Suzuki Across – Komunikat ostrzegawczy systemu hybrydowego

Karta katalogowa	
Producent	Suzuki
Model pojazdu	Across
Silnik	Wszystkie modele z napędem hybrydowym
Rok produkcji	2020
Objawy	Komunikat ostrzegawczy systemu hybrydowego

Komunikat ostrzegawczy „Błąd systemu hybrydowego”, kod błędu P1CCC

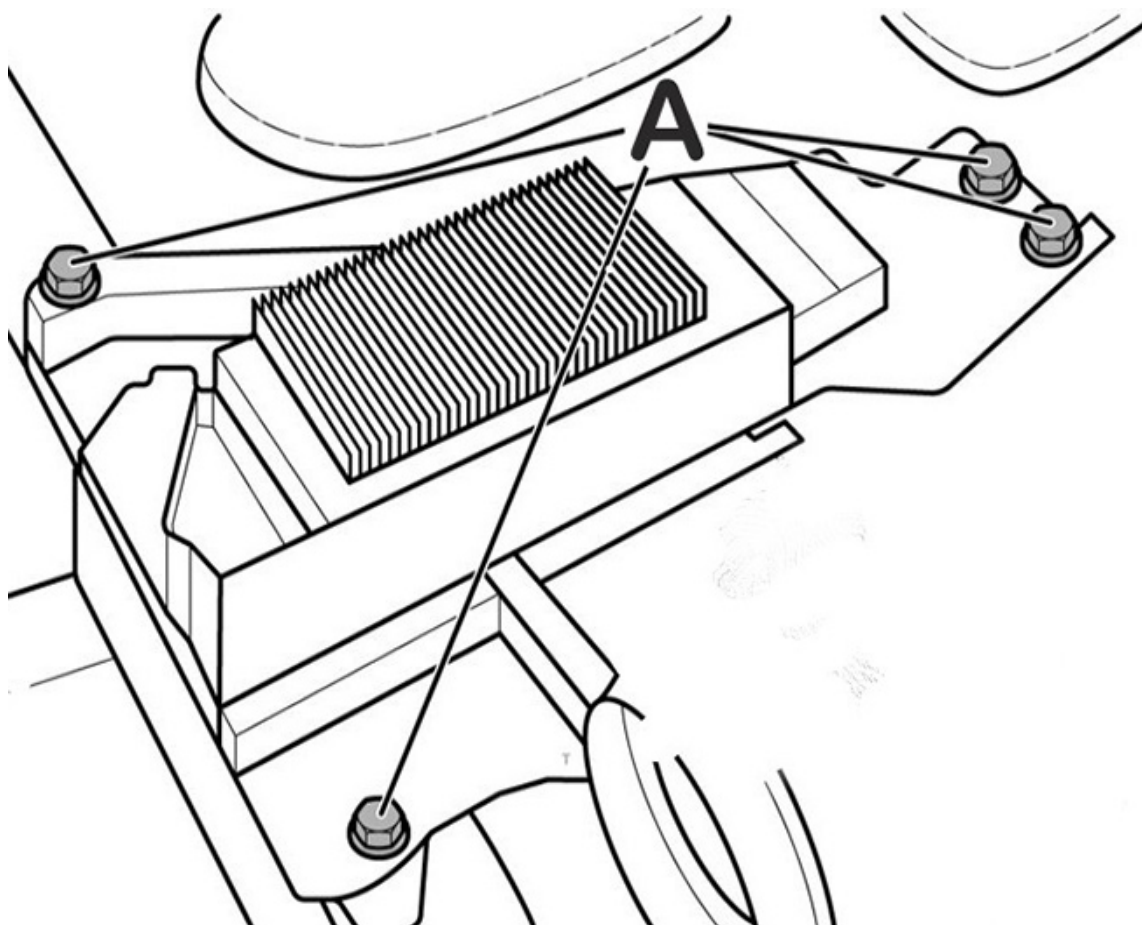
W ww. pojazdach może wystąpić ostrzeżenie dotyczące systemu hybrydowego. Na desce rozdzielczej pojawi się błąd: „Usterka w instalacji elektrycznej, przetwornica napięcia”. System wyświetli polecenie zatrzymania pojazdu. W pamięci błędów jest zapisywany często kod P1CCC (wadliwe połączenie uziemienia).

Może to być spowodowane nieodpowiednimi śrubami mocującymi przetwornicy DC/DC. Prowadzi to do wysokiej rezystancji styków i odpowiednich błędów.

Aby usunąć problem, należy wymienić 4 śruby (A) na zmodyfikowaną wersję (T9011-908C9-200).

Zwrócić uwagę na dobre dokręcenie i ślady korozji.
